Meie 27.10.2025 nr 7.1-2/25/16629-2

**Elektripaigaldiste projekti töö nr 0525_TP_EL
kooskõlastusest keeldumine riigitee nr 3
tee piirides ja tee kaitsevööndis Jõhvi linnas
ja nõuete esitamine projektile**

5. Asendiplaani nr EL-001 on viide, märkus ...**vertikaalselt viadukti konstruktsiooni sisse**.

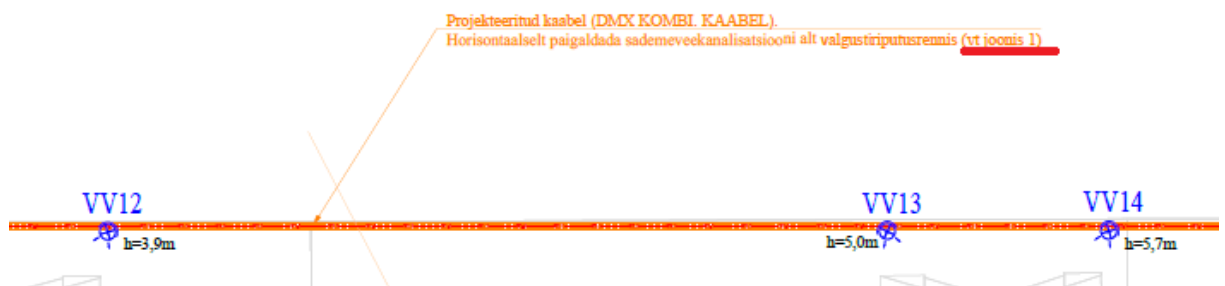
Kuidas, kuhu, millise tehnoloogiaga see viaduktiga ristuv kaabel viadukti konstruktsioonidesse paigaldatakse? Kas on arvestatud viadukti konstruktsiooniga sh deformatsiooni vuukide, pealesõidu plaatide, sadevete drenaaži, viadukti servaprusside, pörkepiirete, olemasolevate kaablitega jne – palume selgitust.

6. Asendiplani nr EL-002 on viide, märkus (vt joonis 1)

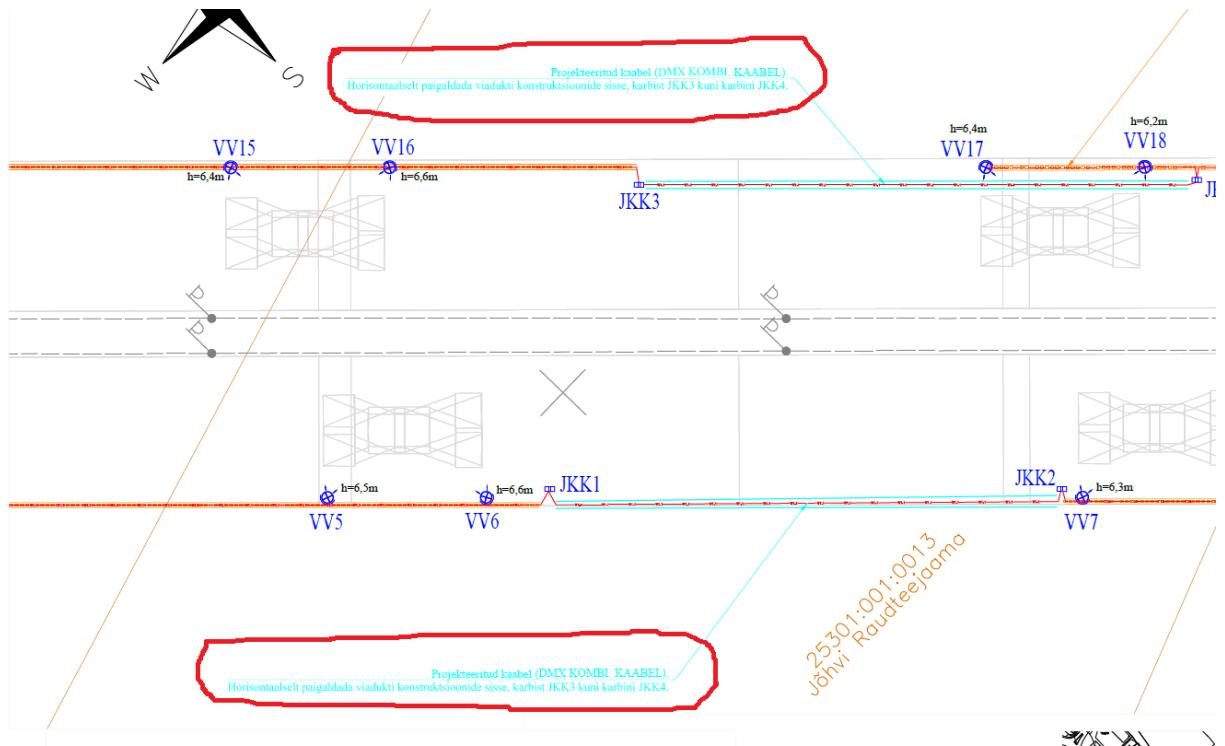
Projekti koosseisus ei tuvastanud joonis 1 – palume lisada,

7. Asendiplaani nr EL-003 on viide, märkusHorisontaalselt paigaldada viadukti konstruktsiooni sisse.....

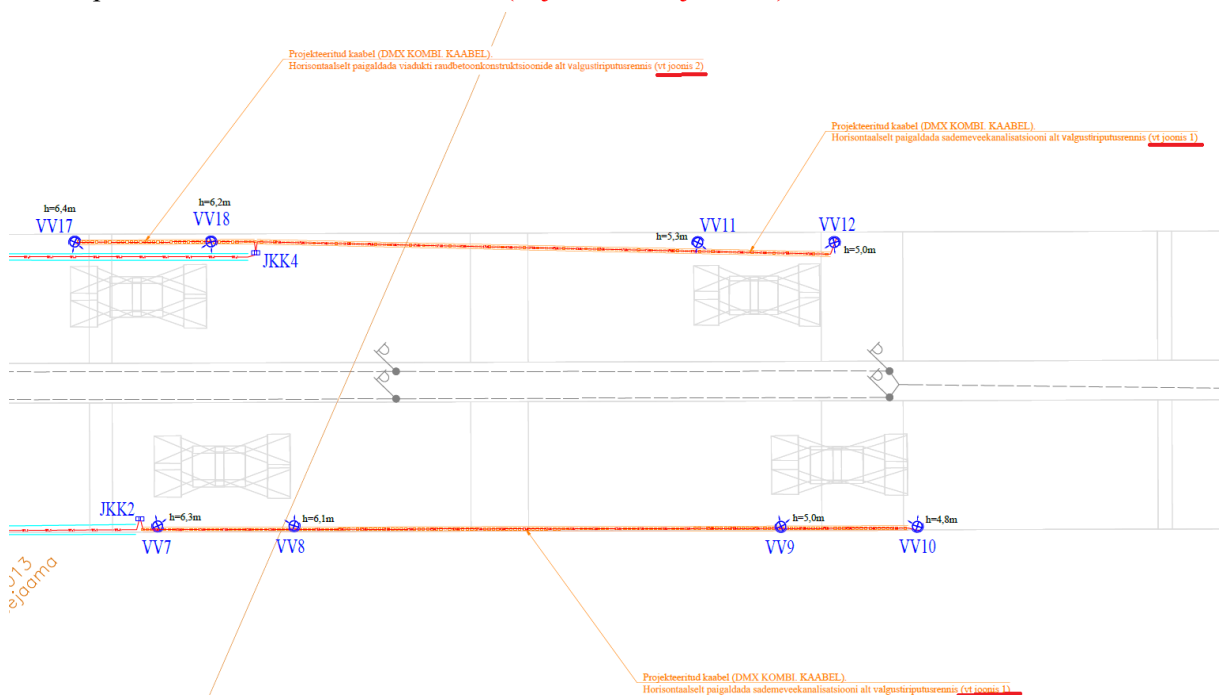
Kuidas, millise tehnoloogiaga, kuhu see kaabel viaduktil viadukti konstruktsiooni sisse paigaldatakse – palume selgitust, jooniseid;
